LICITACION PUBLICA SG-800 RG-L1167-PROY00003

“DISEÑO, SUMINISTRO Y MONTAJE DE EQUIPAMIENTO DE TRANSMISIÓN DE PLAYA Y POTENCIA”

CIRCULAR Nº 4 ACLARATORIA

Inductor L2-350

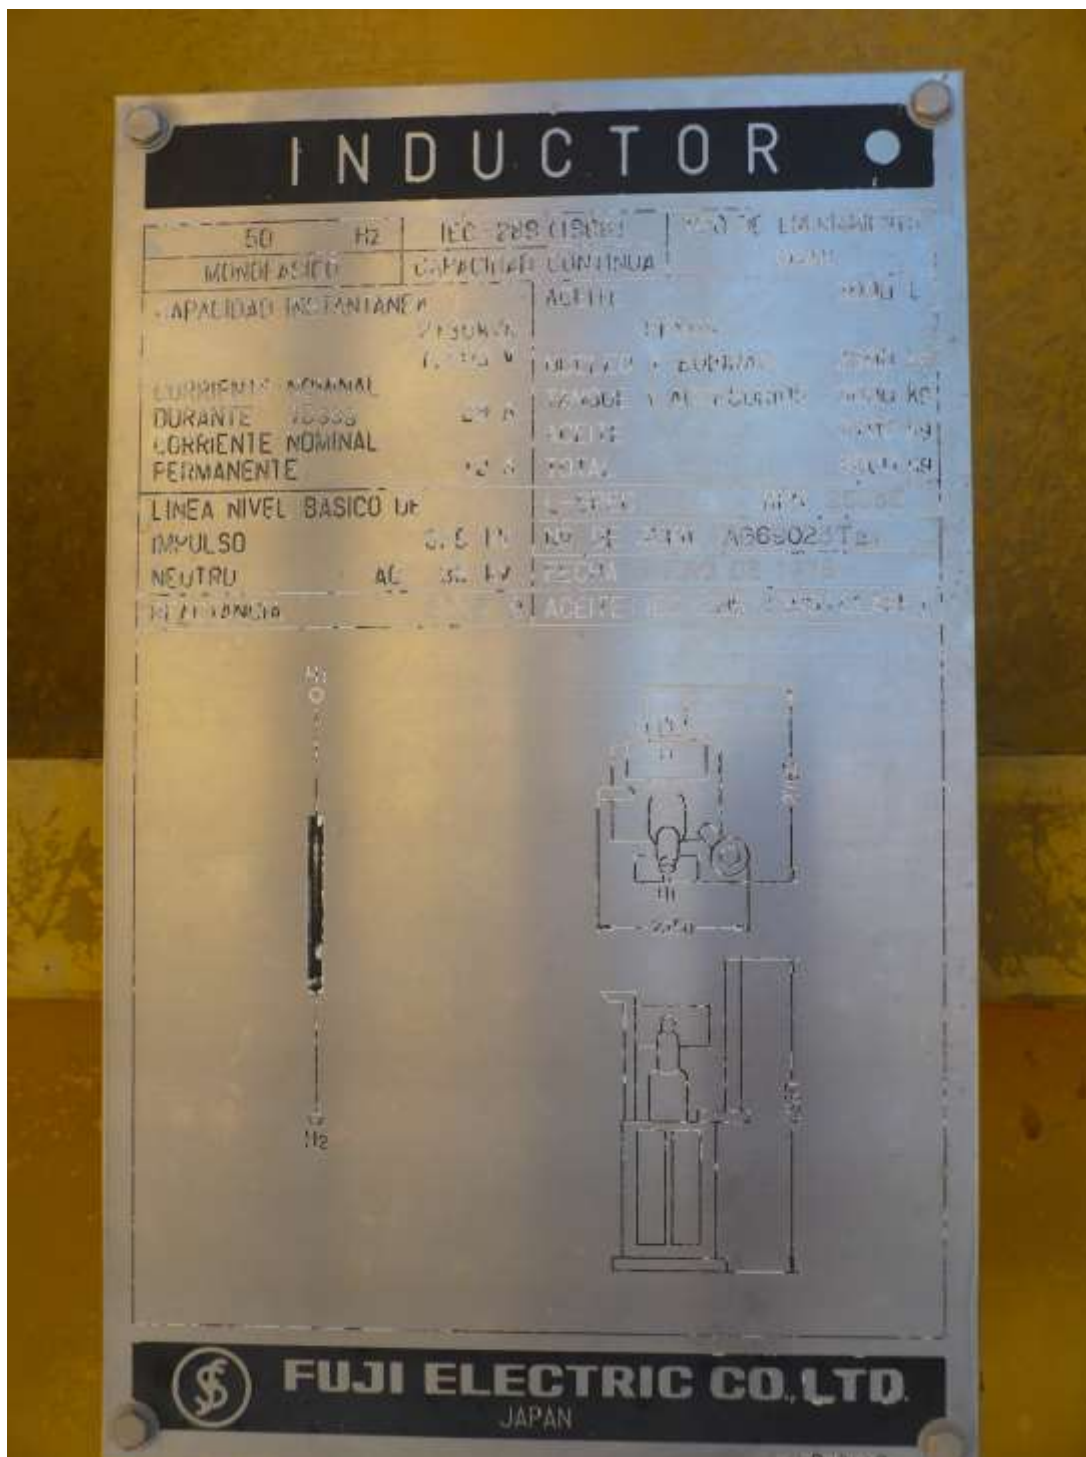
Agradecemos, por favor, tengan a bien enviar fotos o planos de las placas características de los reactores de línea y neutro (Salida a Nueva Campana) de la ET Colonia Elia, posición 2 350.

Se adjuntan imágenes
